## Общественото обсъждане на подробния устройствен план на Овча Купел 1

Вх. № РОК20-ЕВ00-722

ОТНОСНО: Общественото обсъждане на подробния устройствен план на Овча Купел 1

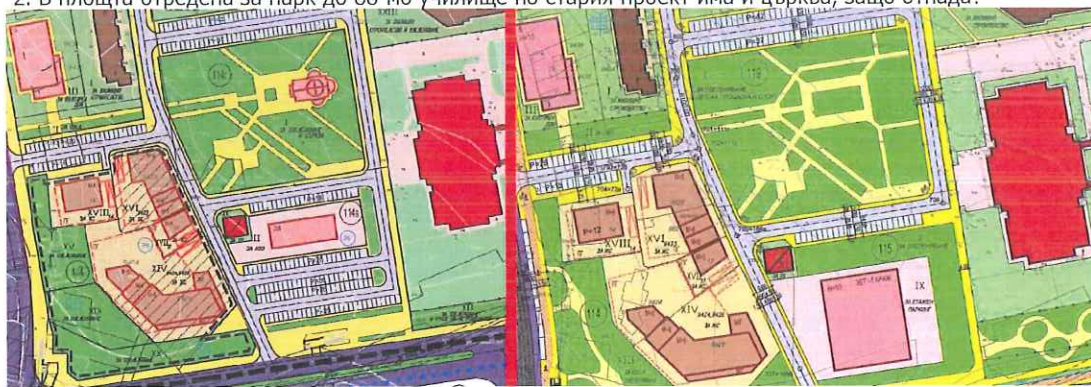
1. Бъдещата Западна Тангента да не се изкривява, така че да образува косо кръстовище с булевард "Президент Линкълн", а да си остане в първоначалния си вид на право преминаване, защото левият завой на идващите от Западната Тангента би довел до много инциденти, ако няма светофар, а ако има до големи опашки и задръствания. Ако продължението на Западната Тангента след булевард "Президент Линкълн" остане встрани от Западната Тангента, както е показано на последните изменения, то се получават две големи кръстовища на много малко разстояние, а ако се измести продължението на Западната Тангента след булевард "Президент Линкълн", така че да стане четворно кръстовище, то се губи връзката с булевард Възкресение, което е по Общ Устройствен План, с чието върховенство трябва да се съобразим и също така се пропуска възможността за алтернативно трасе на вече претоварения булевард Никола Мушанов. Като цяло изкривяването на това кръстовище е доста изненадващо.
